CIRCULAR N° 3

LICITACIÓN PÚBLICA N° 18/ 2025

OBRA: "CONSTRUCCION ESCENARIO DIFUNTA CORREA – PARAJE DIFUNTA CORREA – Caucete"

ACLARACIONES CON CONSULTA

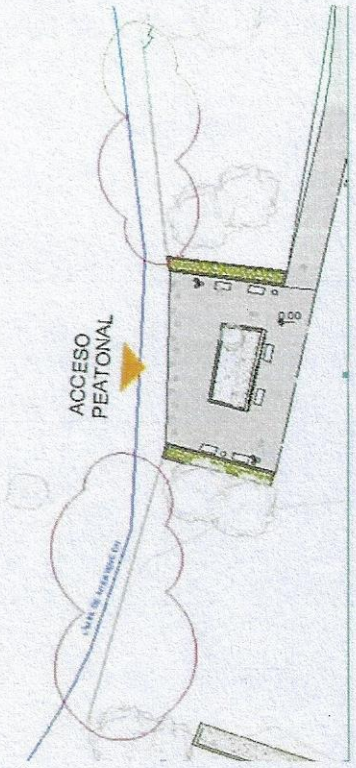
No encontramos referencia de ubicación de los cordones de HºAº. Indicar ubicación de los mismos.

Favor de aclarar si el ítem 3.2.19 Cordones de hormigón armado corresponde a lo siguiente indicado en planta

Ver plano A-04 corregido.

Si, ver plano A-04 corregido.

ESCEDC	Plano N°	S-01

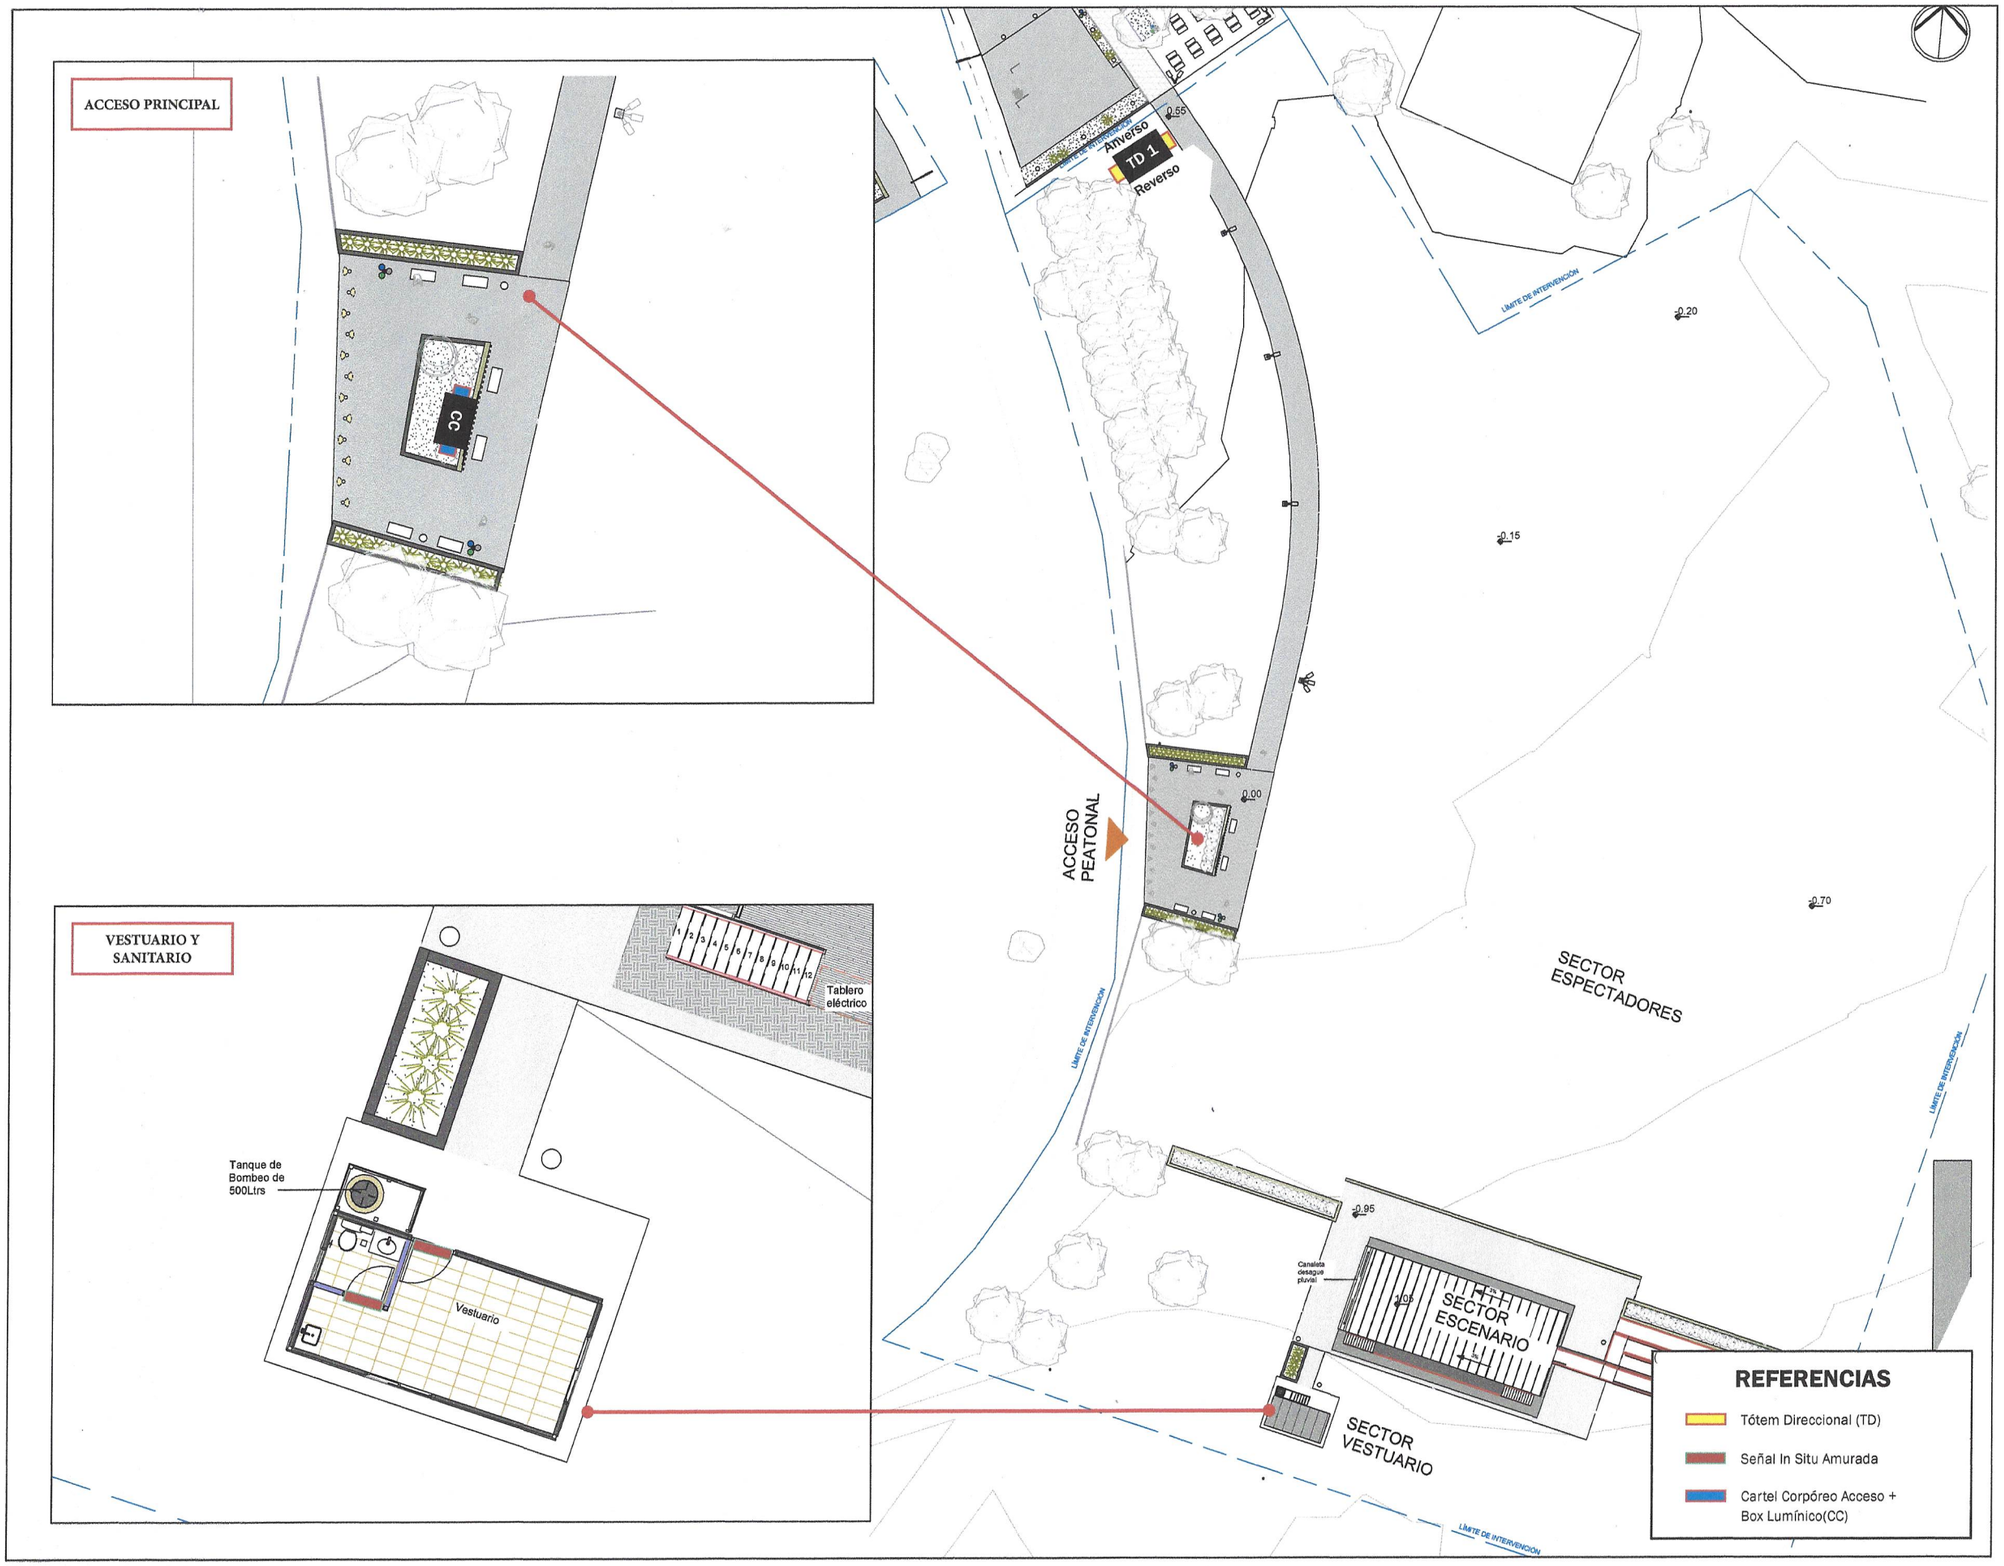
Señalización Externa: No hay Planos, Gráficas, Tótems, Cartelería como indica el Pliego de Especificaciones Particulares, por favor si pueden subir Información al respecto.

Ver Planos adjuntos.
